Gutachten

Erweiterungsbau des Quellbads

**Edo-Wiemken-Sraße 61
Dangast**

Dämmung Fassadenarbeiten

Bild 1

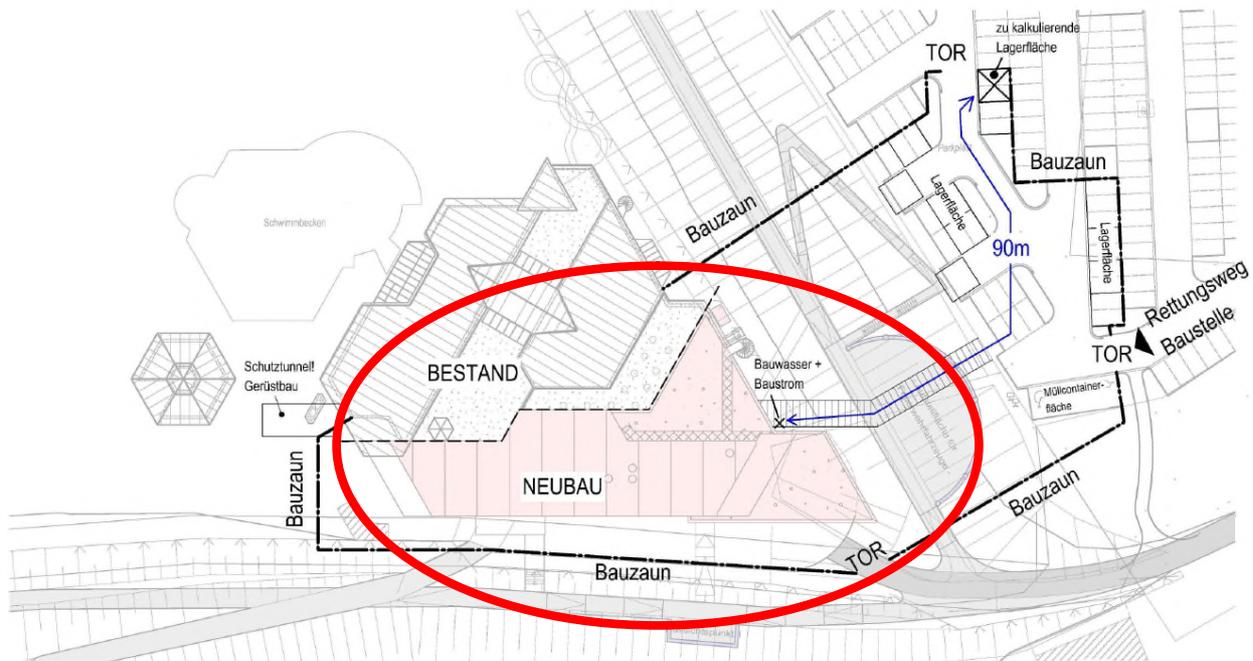
Übersicht Fassadenbereich, Betrachtung von der Süd-Seite aus.

Die hier gezeigte Wandfassade ist als Süd-Fassade festgelegt.

Bild 17

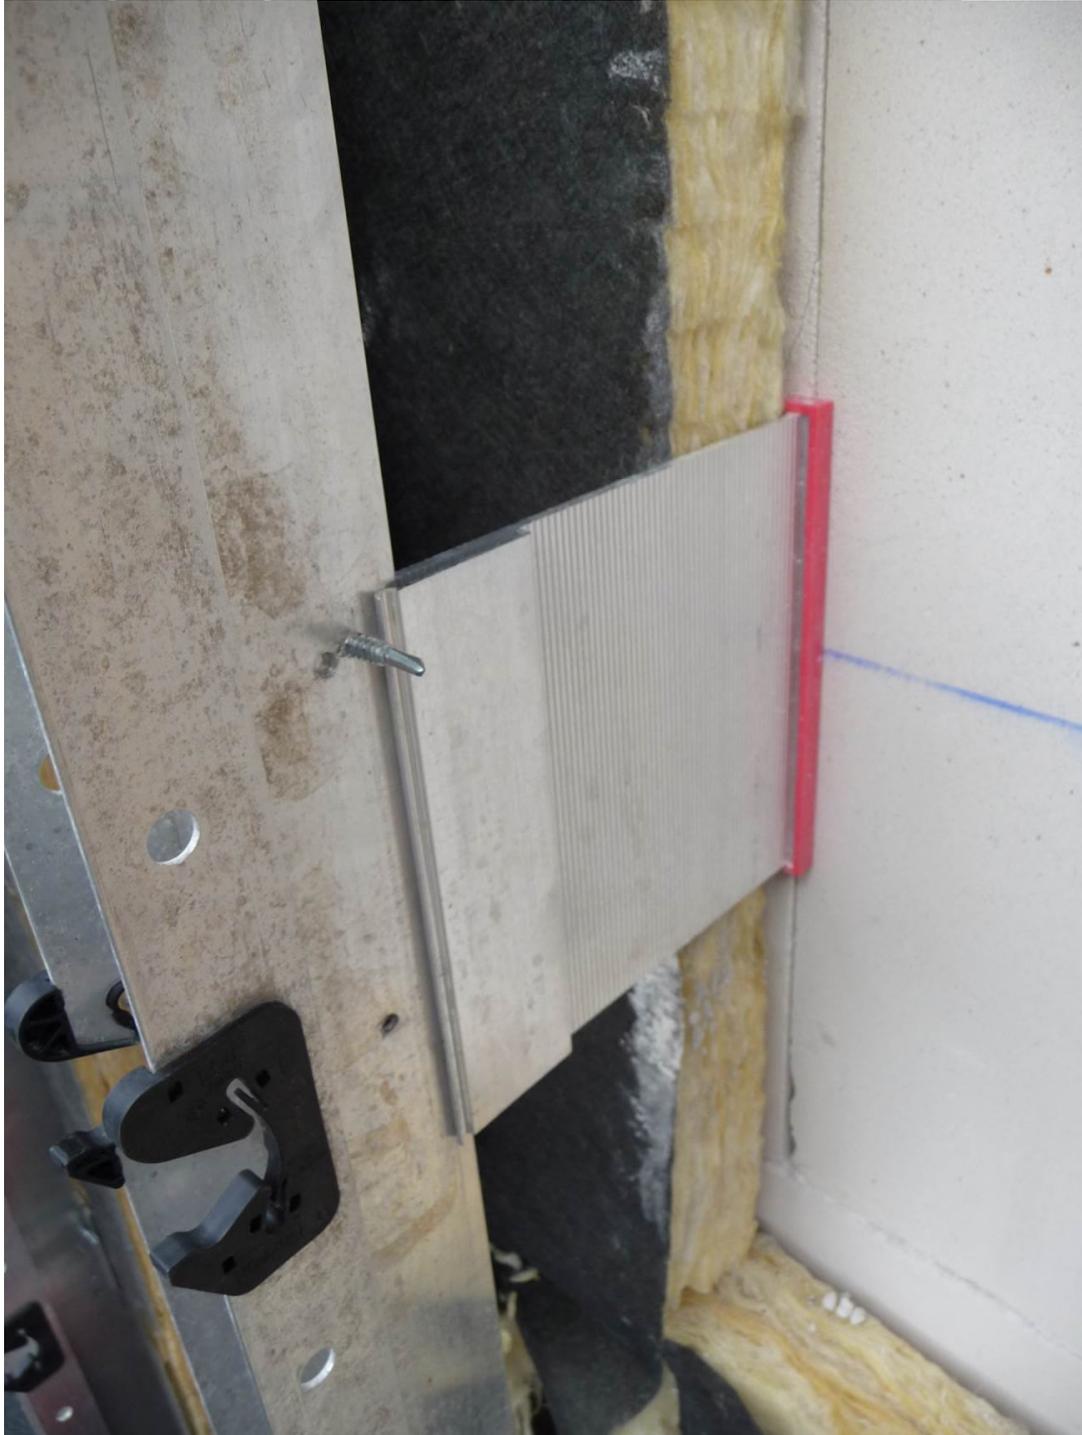
Detailbereich zu dem hier aufgebauten System.

Grundsätzlich befindet sich unterhalb der äußeren Dämmlage eine 60 mm starke Dämmlage, vlieskaschiert, und an das Mauerwerk aufgedübelt. Der Wandhalter zur Aufnahme der vertikalen Fassadenunterkonstruktion ist thermisch getrennt an das Kalksandsteinmauerwerk aufgedübelt.

Zugelassene Fassadenkerndämmplatten sind heutzutage gemäß Stand der Technik vliesbeschichtet. Hier kann in der Regel nur gewählt werden zwischen weißem und schwarzem Vlies. Eine unkaschierte Dämmplatte wird in aller Regel nicht mehr vermarktet. Selbst die erste Dämmlage mit nur 60 mm Stärke wurde Vlieskaschiert geliefert und eingebaut. Siehe hierzu Bild 17.

Bild 19

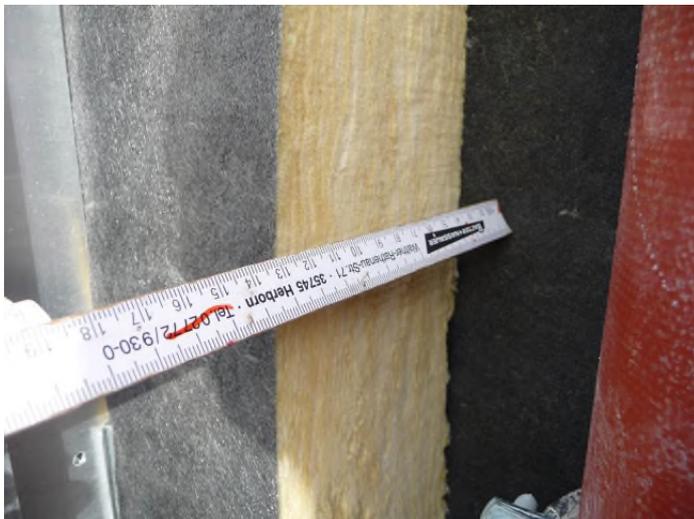
Fugenversetzt zur ersten Dämmlage wird eine zweite Dämmlage in Stärke von 120 mm aufgebaut. Bei der hier verwendeten Dämmung handelt es sich um die Ultimate-Fassadendämmplatte WRG 35, geeignet für Außendämmung bei vorgehangenen Fassaden. Siehe hierzu Dokumentation und technisches Datenblatt in Anlage 1 D 1.1.

Bild 21

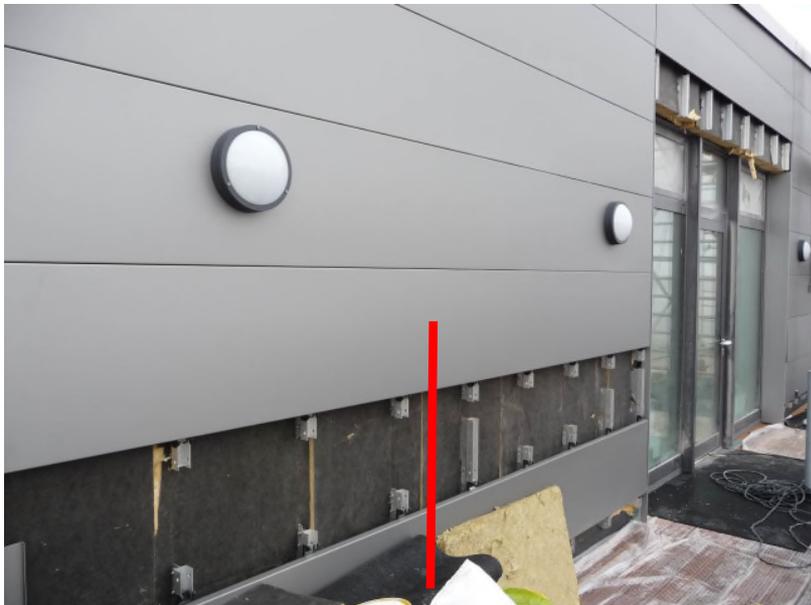
Dokumentation Süd-Ost-Seite, Dachterrassen.

Hier wurde auch ein Fassadenfeld zur Begutachtung geöffnet. Die hier eingebaute Dämmung ist vertikal eingebaut.
